**Projet éolien
"Haut Chemin 2"
(Haute-Marne - 52)**

DOSSIER DE DEMANDE D'AUTORISATION ENVIRONNEMENTALE

**Recueil des réponses aux
demandes de compléments**

LETTRE INFORMANT DE LA NON-RECEVABILITE D'UNE DEMANDE D'AUTORISATION ENVIRONNEMENTALE

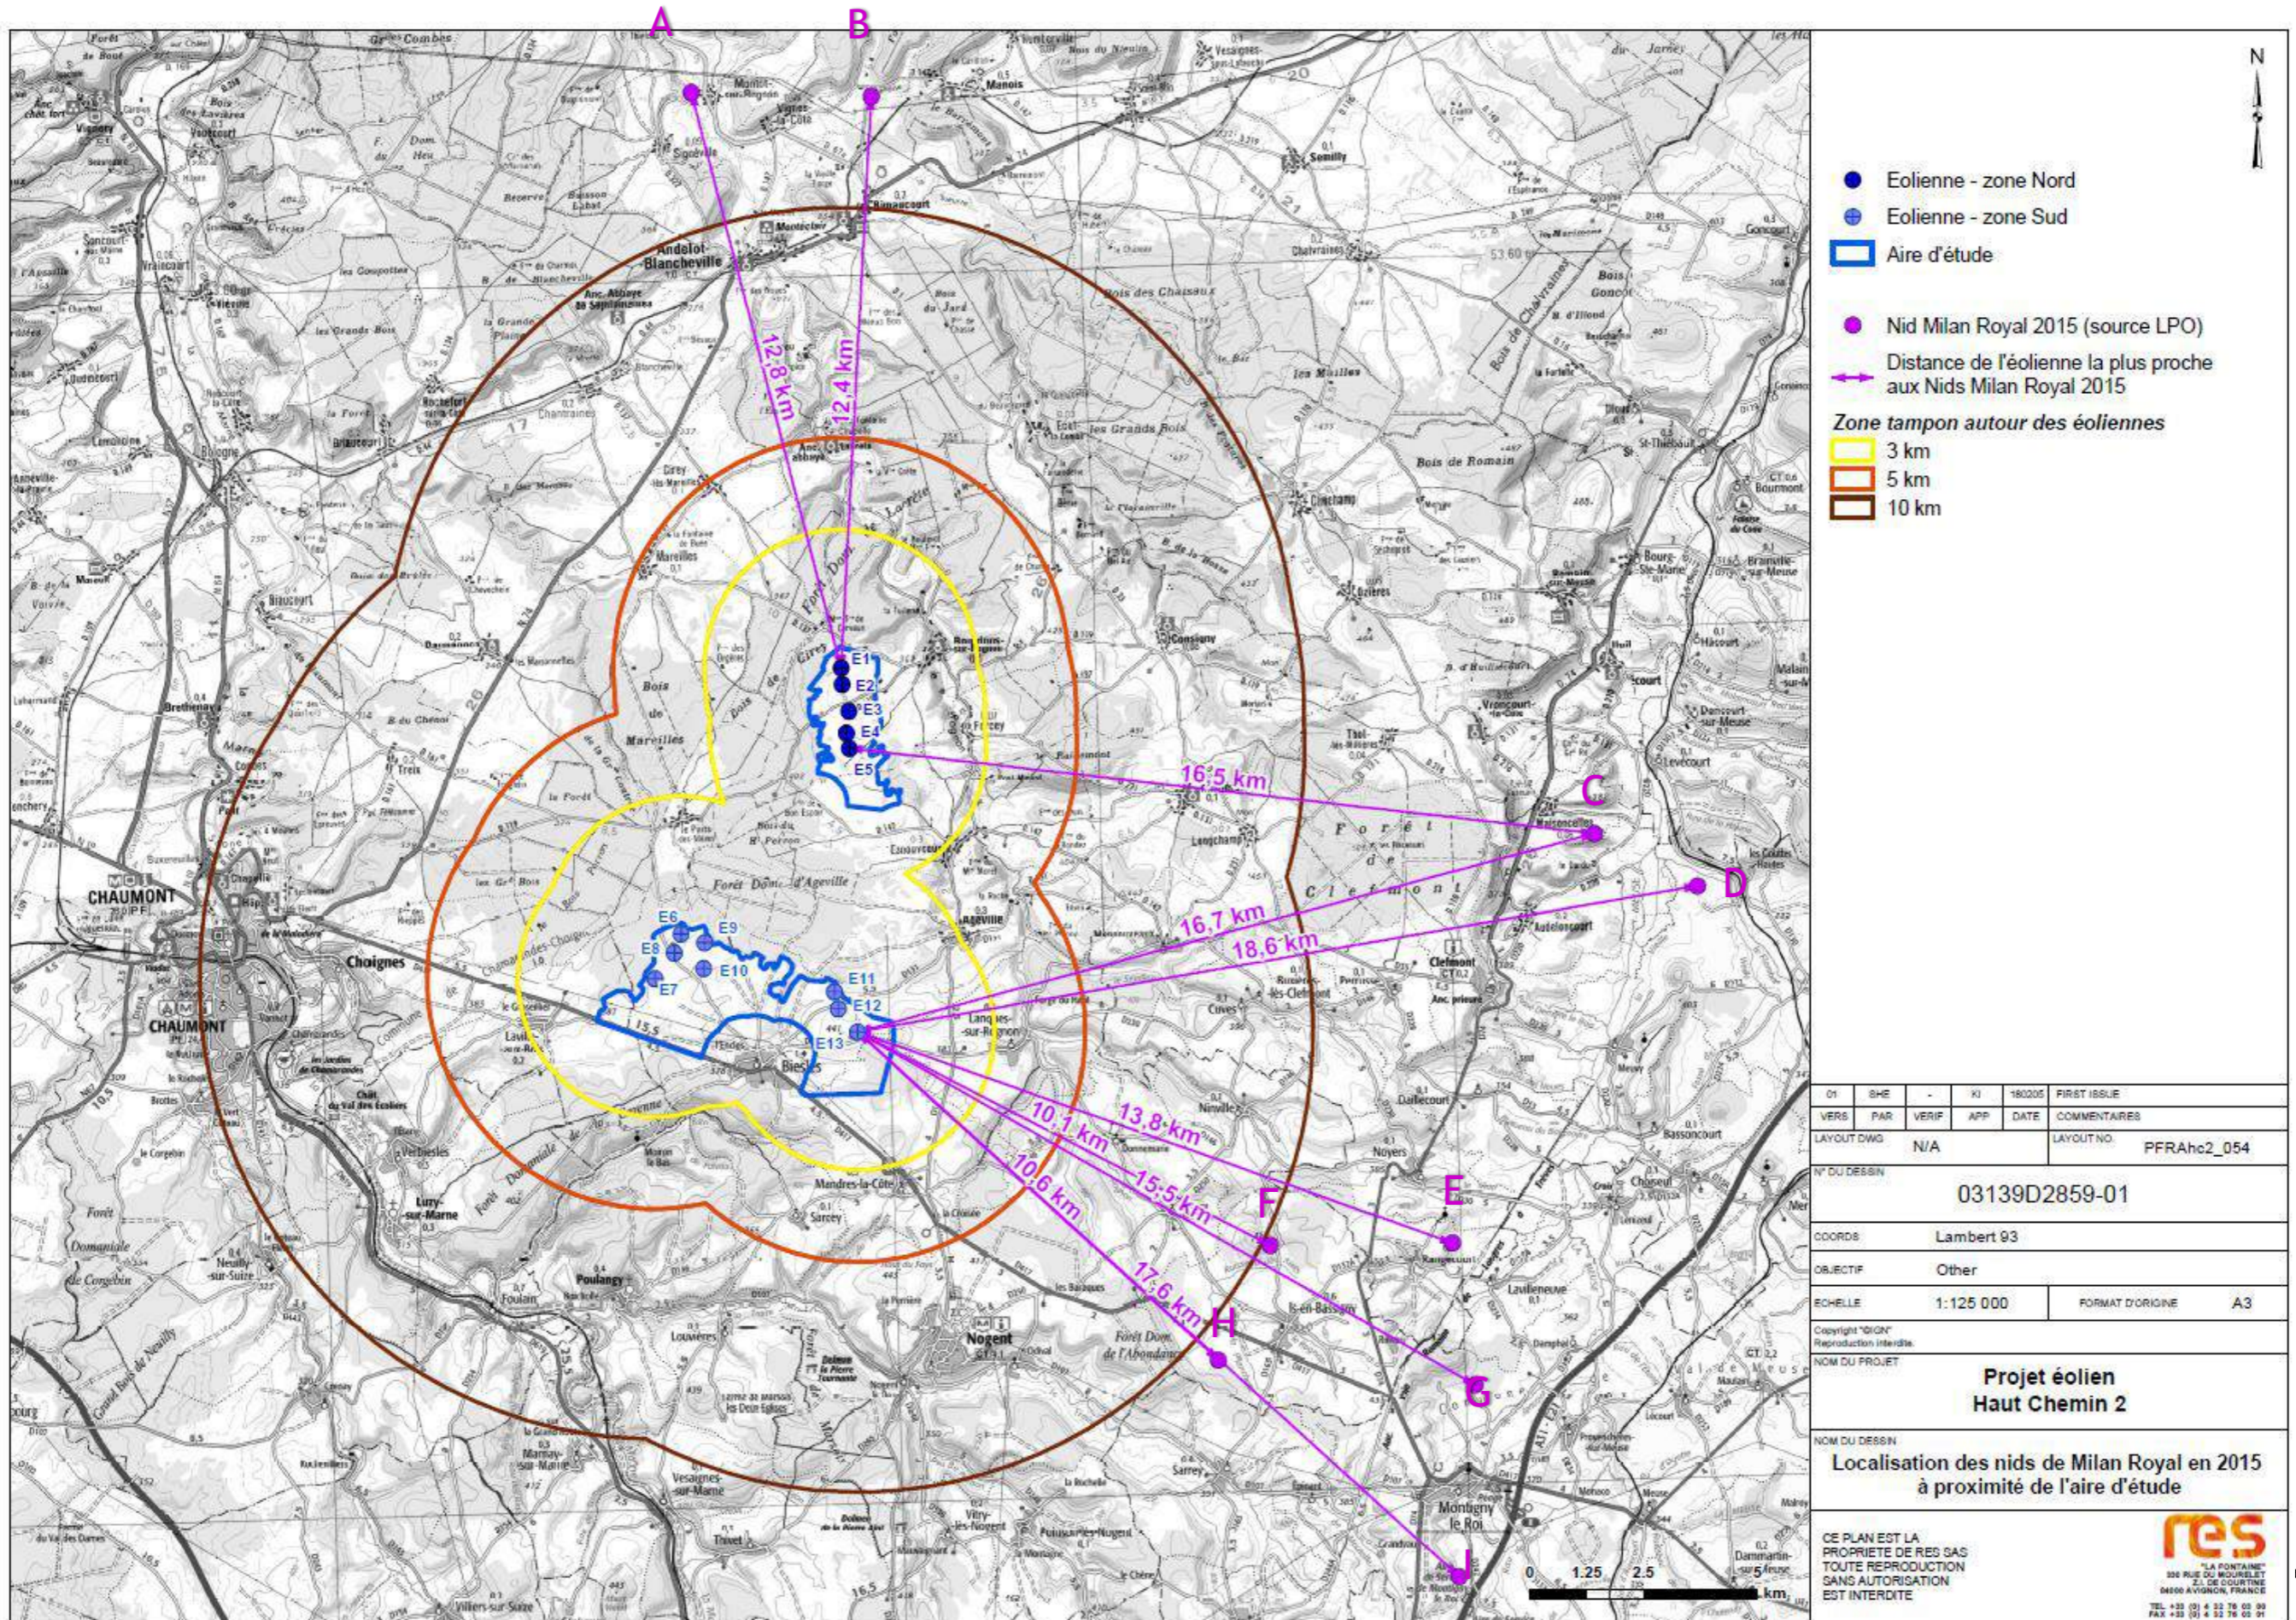
Demande de l'administration N°4 : Concernant l'avifaune, les enjeux pour le Milan Royal et le Faucon crécerelle sont à considérer comme forts. Le pétitionnaire devra préciser la distance entre chaque éolienne et les nids de Milans royaux situés à proximité du périmètre d'étude.

⇒ « Le pétitionnaire devra préciser la distance entre chaque éolienne et les nids de Milans royaux situés à proximité du périmètre d'étude. »

Distances entre les éoliennes et les nids de Milans royaux les plus proches :

- Eolienne E1 et nid A = 12,8 km ;
- Eolienne E2 et nid B = 12,4 km ;
- Eolienne E5 et nid C = 16,5 km ;
- Eolienne E13 et nid C = 16,7 km ;
- Eolienne E13 et nid D = 18,6 km ;
- Eolienne E13 et nid E = 13,8 km ;
- Eolienne E13 et nid F = 10,1 km ;
- Eolienne E13 et nid G = 15,5 km ;
- Eolienne E13 et nid H = 10,6 km ;
- Eolienne E13 et nid I = 17,6 km.

Ainsi, toutes les éoliennes sont situées à plus de 10 km des nids de Milan royal identifiés par la LPO (voir carte ci-après).

Figure 1 : Synthèse des hauteurs de vol au cours de la période de migration prénuptiale dans la zone nord

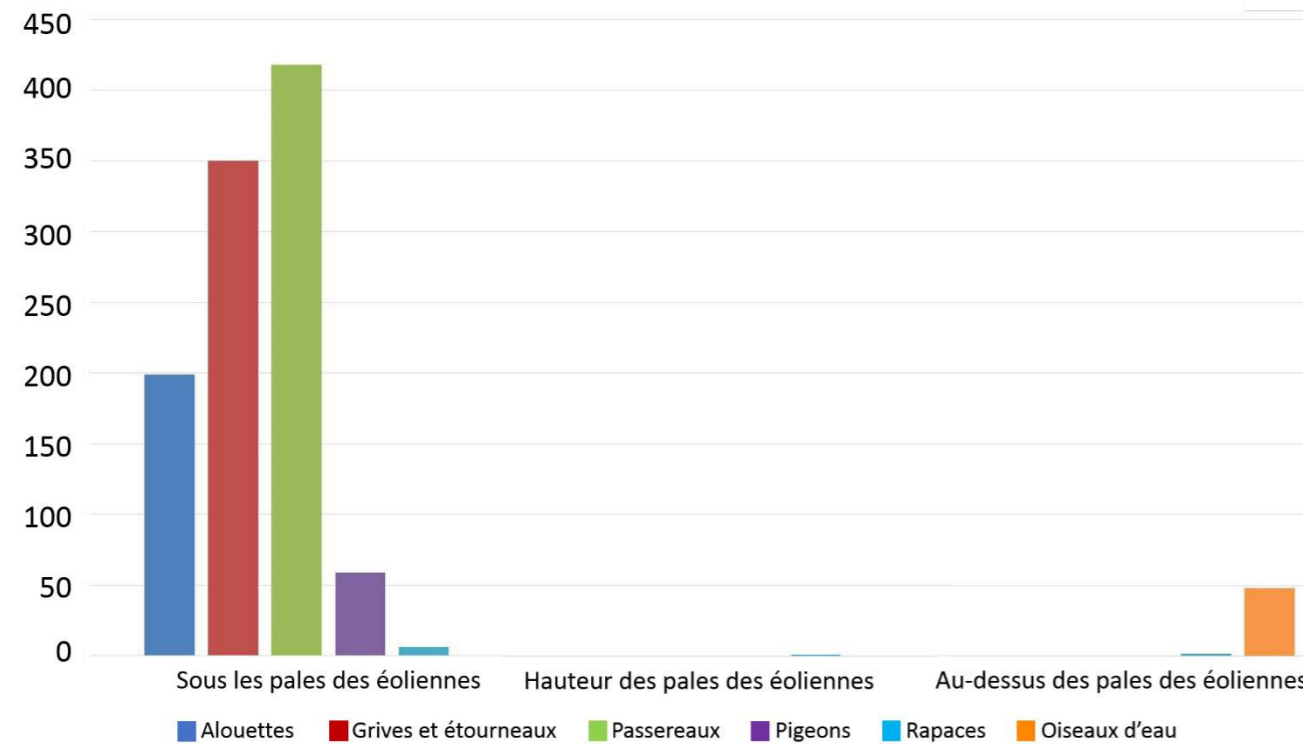
Demande de l'administration N° 5 : *Une étude spécifique du comportement de la population locale de Milan royal et plus généralement des autres rapaces sensibles à l'éolien (Faucon crécerelle, Milan noir, Busard cendré) devra être réalisée afin de démontrer l'absence d'impact du projet sur ces espèces. Si des impacts persistent, les éoliennes E1, E2, E11, E12 et E13 seront à proscrire ou alors une dérogation à la réglementation relative aux espèces protégées sera nécessaire ; dans ce cas le pétitionnaire devra fournir les éléments permettant d'instruire la dérogation, à savoir la démonstration de l'absence de solution alternative et du maintien dans un état de conservation favorable de l'espèce (le cas échéant, grâce à des mesures de compensation de l'impact).*

- Moyenne pour le Milan royal, uniquement en migration (effectifs les plus importants en migration : 13 individus en migration, contre 1 seul en nidification ; mais effectifs en migration considérés comme faibles au regard d'autres sites suivis) et sur les secteurs favorables à l'alimentation (cultures de faible hauteur de végétation). A noter que la majorité des observations était en migration prénuptiale (12 observations contre 1 seule en postnuptiale) et que les individus ont été principalement observés au Poirier des Chardons (zone sud, secteur où aucune éolienne ne sera implantée) et au Pommier Doucet (zone nord) mais à des hauteurs de vols en dehors de la zone de rotor des futures éoliennes.

Extrait de la figure 1 en page 48 du rapport de Biotope, volume 4 du dossier de demande d'autorisation environnementale qui illustre les hauteurs de vols des oiseaux sur la zone nord en période de migration prénuptiale (période d'observation du Milan royal).

Complément à la planche n°5 de l'étude paysagère

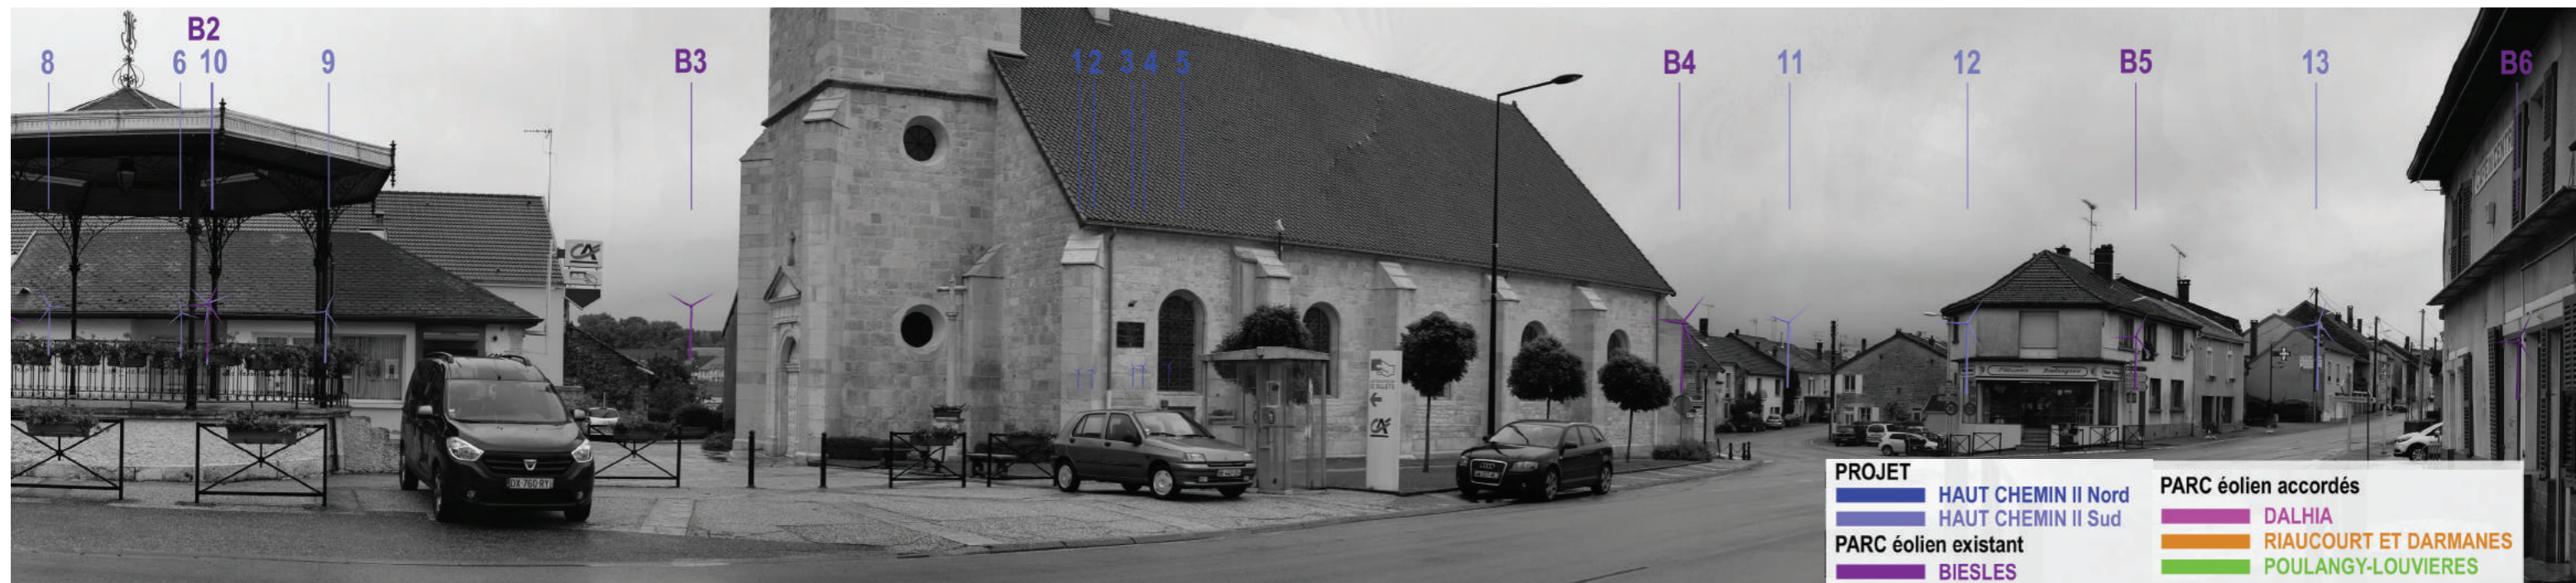
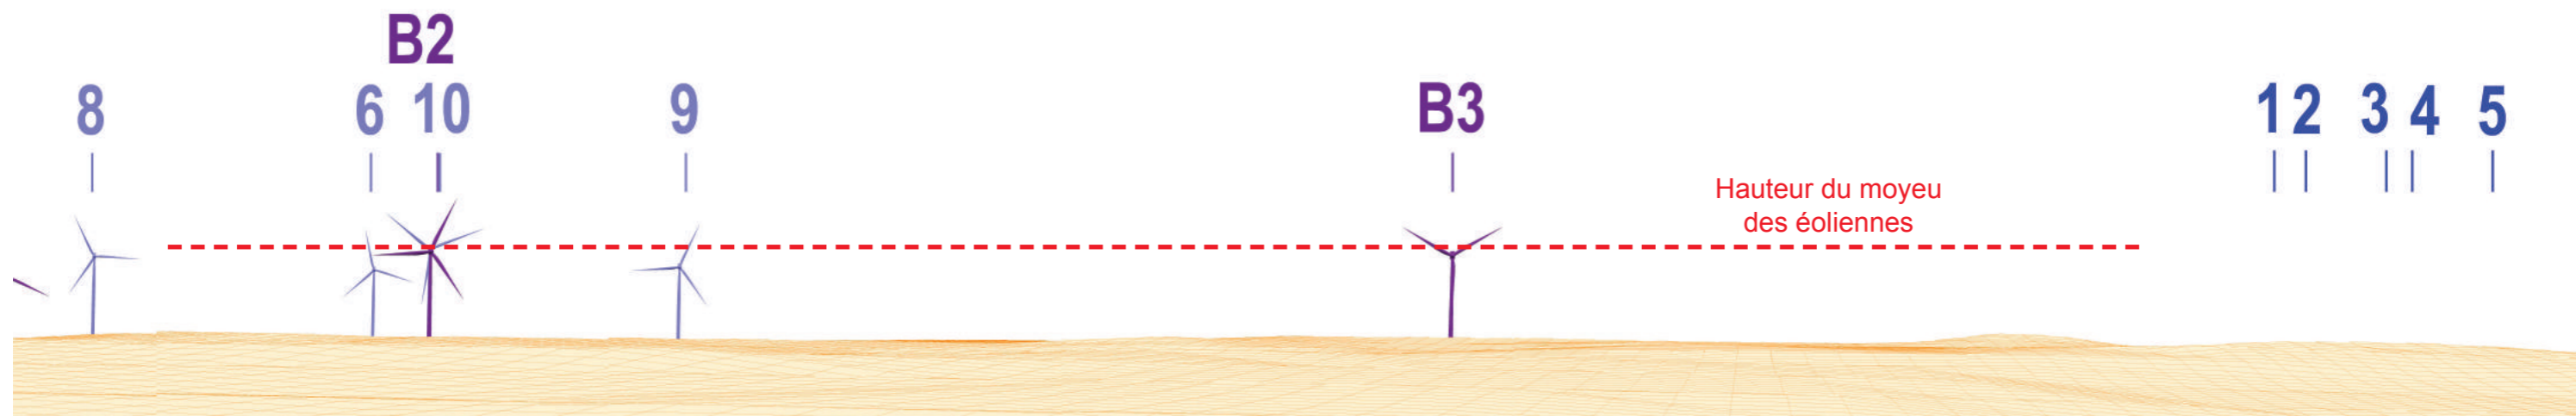
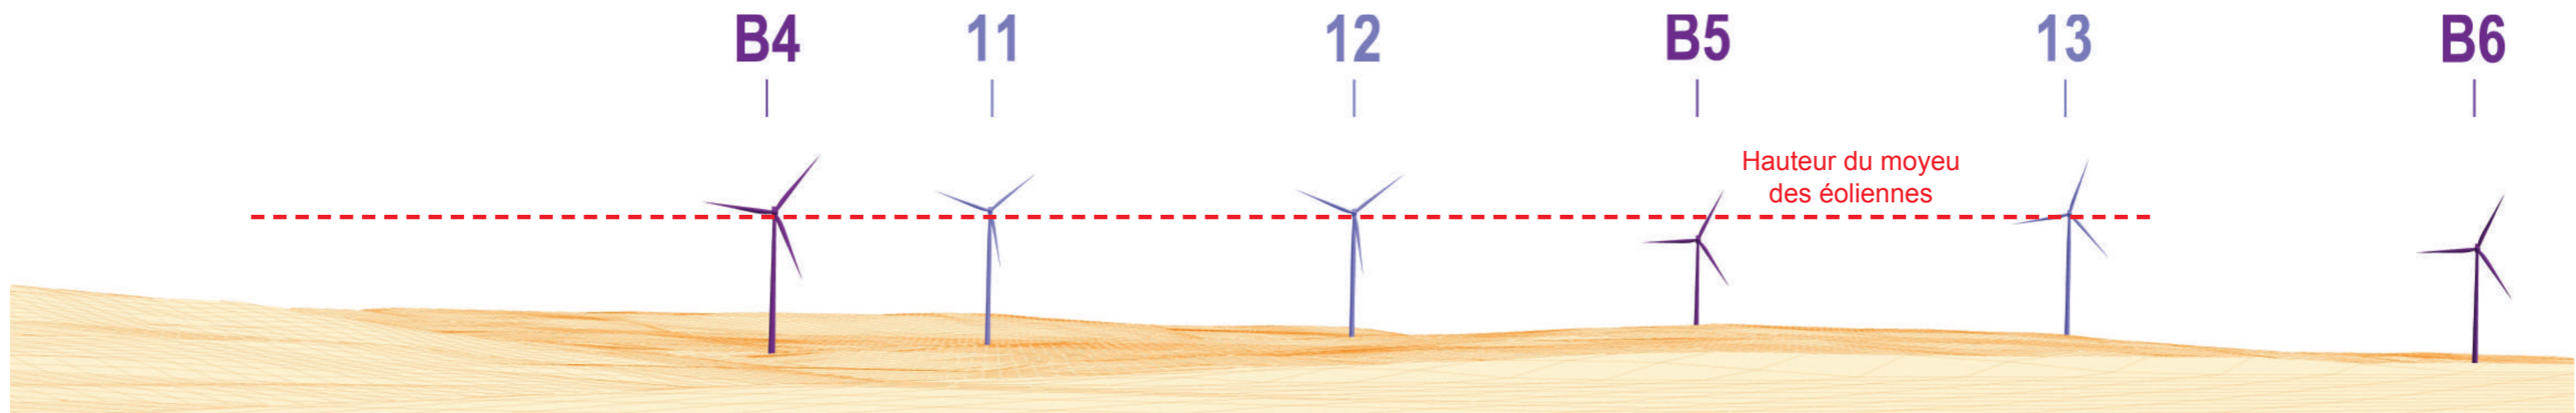
Demande de l'administration N° 10 : L'implantation de l'éolienne E11 est à reconsidérer : celle-ci surplombe le bâti depuis la place de l'église située au cœur de Biesles et dans l'axe de la rue principale.

Le photomontage N° 5 a par ailleurs été repris afin de faire ressortir sur la vue Draft (noir et blanc avec éoliennes colorées) les éoliennes existantes de Biesles. Celles-ci n'étaient pas visibles sur le photomontage initial puisque les conditions météorologiques ne permettaient pas une bonne perception des éoliennes actuelles.

Dans ce complément à la planche 5 de la notice paysagère, les éoliennes du parc éolien existant de Biesles ont été coloriées afin de les visualiser. On observe que les éoliennes B3 et B4 du parc de Biesles sont bien visibles à partir de ce point de vue, de même que l'éolienne 11 du projet de Haut Chemin 2. La coupe en long présentée ci-dessous permet de comparer les hauteurs perceptibles des éoliennes à partir de ce même point de vue.

Commentaire : Les éoliennes du parc de Haut Chemin 2 ne sont pas plus hautes que les éoliennes existantes, ceci en raison du parti pris d'éloigner les éoliennes Haut Chemin 2 du coeur de village pour éviter d'augmenter les impacts visuels
